**GEOMEHANSKO POROČILO
Z ELABORATOM DIMENZIOMIRANJA VOZIŠČNE KONSTRUKCIJE -
Ureditev pločnika Goriče – Golnik, ob državni cesti R2-410 / 1134 Tržič – Kokrica
od km 6+000 do km 6+700
DOPOLNITEV NA PODLAGI POROČILA RECENZENTA**

Odgovori in pojasnila na recenzijsko poročilo št. DN 0118_1

RECENZIJSKO POROČILO

Predmet: **Geomehansko poročilo z elaboratom dimenzioniranja voziščne konstrukcije**

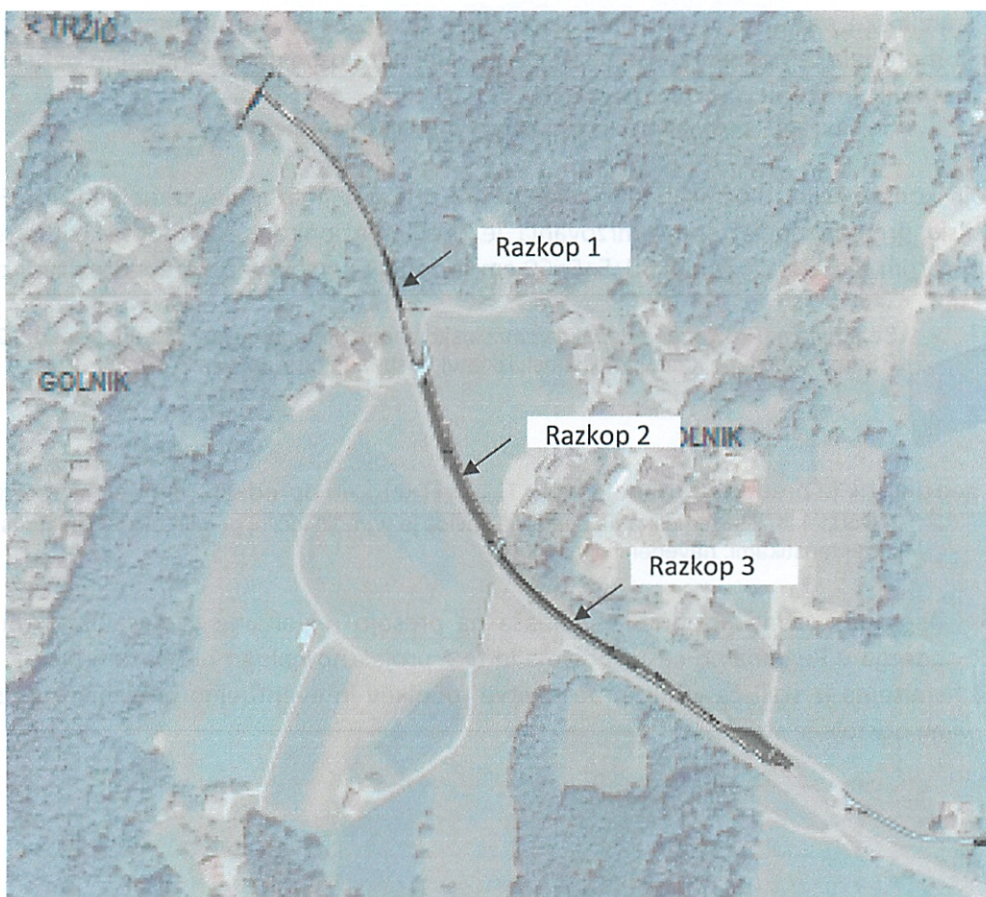
11. Presoja obstoječe voziščne konstrukcije R2 ceste na osnovi podatkov BCP je lahko zavajajoča, še posebej, če se pričakovani ustroj voziščne konstrukcije ne potrjuje z izmerami v sondažnih razkopih. Presajo ojačitve je izvesti na osnovi dokazljive debeline in vrednotenja stanja obstoječe voziščne konstrukcije.

- Ob upoštevanju 1% rasti prometa, korekcijskih faktorjev za tip PLDP in plansko obdobje 10 let je NOO 199.864,0 prehodov, kar predstavlja potrebni debelinski indeks 5,76 cm. Obstoječa konstrukcija iz gramoza je ocenjena na 50% uporabne vrednosti. Izkazana meritev v sondažnem izkopu izkazuje ustrezno nosilnost za lahko PO, kar pomeni, da se z nadgradnjo asfaltne plasti v debelini 4 cm zagotovi ustrezen debelinski indeks
